Informe OSINERG-GART/DGT N° 008-2005

OBSERVACIONES AL ESTUDIO TÉCNICO - ECONÓMICO PRESENTADO POR EL COES-SINAC PARA LA REGULACIÓN DE MAYO 2005

LIMA, 04 DE FEBRERO DE 2005

Crecimiento de la Población del SEIN

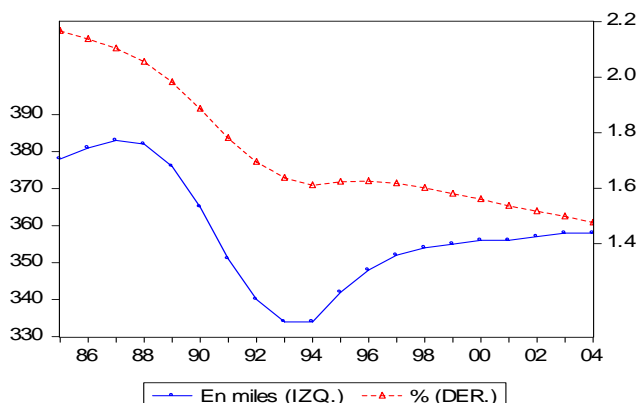
De otro lado, la población presenta un comportamiento determinístico, relacionado con la tasa de crecimiento intercensal, que ha venido declinando en las últimas décadas. El carácter intercensal de la serie estaría explicando su comportamiento un tanto atípico entre fines de los

ochenta e inicios de los noventa. Según el gráfico adjunto, la población crecía en unos 380 mil habitantes por año en los ochenta para descender a 330 mil a mediados de los noventa y finalmente aumentar a casi 360 mil en el 2004. Este comportamiento de la serie debe ser analizada y evaluada en cuanto su relevancia teórica y empírica para explicar la demanda de energía.

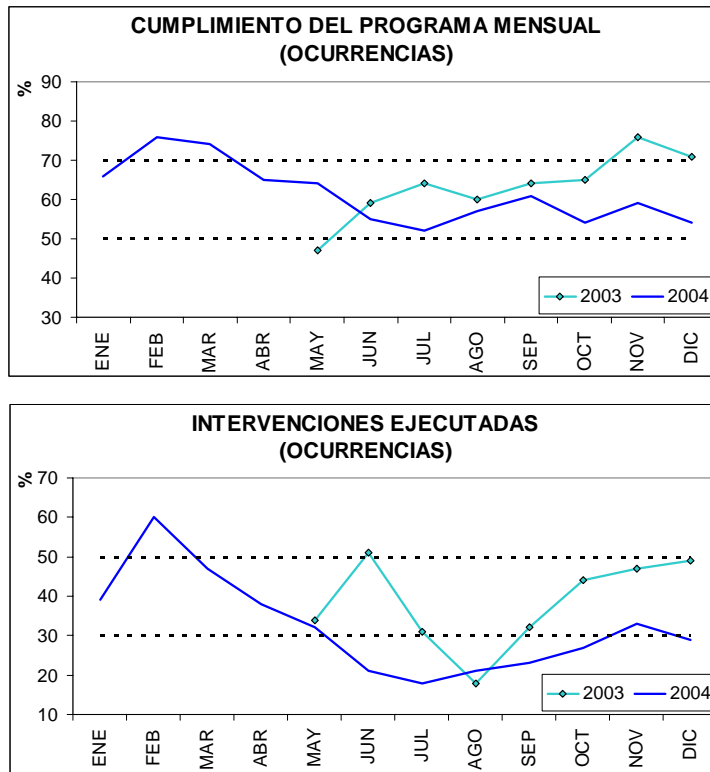
Los gráficos siguientes, muestran las tendencias respecto al grado de cumplimiento de los programas mensuales de mantenimiento aprobados por el COES-SINAC. En ellos se observa una disminución paulatina de los indicadores antes referidos a partir de marzo del año 2004; los mismos habían mejorado sustancialmente de agosto 2003 a febrero 2004.

La evolución en porcentaje, del cumplimiento del programa de mantenimiento muestra una tendencia desfavorable, se aprecia que gran parte de las intervenciones efectuadas no son programadas y aun cuando se hayan presentado situaciones no previsibles (fallas), en promedio, el 64% de las intervenciones efectuadas en el periodo enero - agosto 2004 no fueron programadas.

Por lo tanto, cabe reiterar que el COES-SINAC, vistos los grados de cumplimiento referidos, continúa teniendo dificultad en programar adecuadamente las actividades de mantenimiento de mediano plazo, y por lo tanto, es de suponer que el programa de mantenimiento de largo plazo podría no ser el óptimo y no conducir a una operación de mínimo costo.

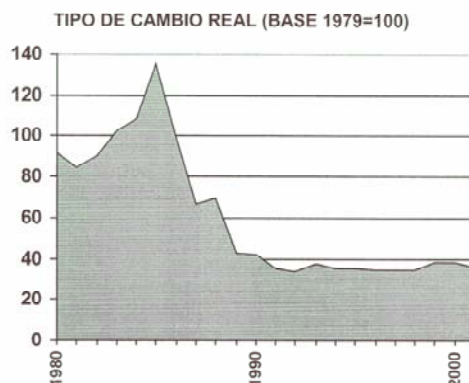
Es necesario recalcular esta variable de modo que se exprese en términos de soles reales, es decir, dividida o deflactada por el Índice de Precios al Consumidor (IPC). Esto se debe a que el precio de la energía, como un componente más de la canasta básica de consumo, debe ser comparado con el resto de bienes y servicios que se consumen internamente, es decir, con el resto de los precios que existen en la economía.

Sólo en el caso que el tipo de cambio haya crecido en la misma proporción que el IPC, es aceptable utilizar esta variable en término de dólares. Lamentablemente, esto no ha sucedido, todo lo contrario, en los últimos 20 años la trayectoria del tipo de cambio y los precios internos no han ido a la par, observándose una tendencia
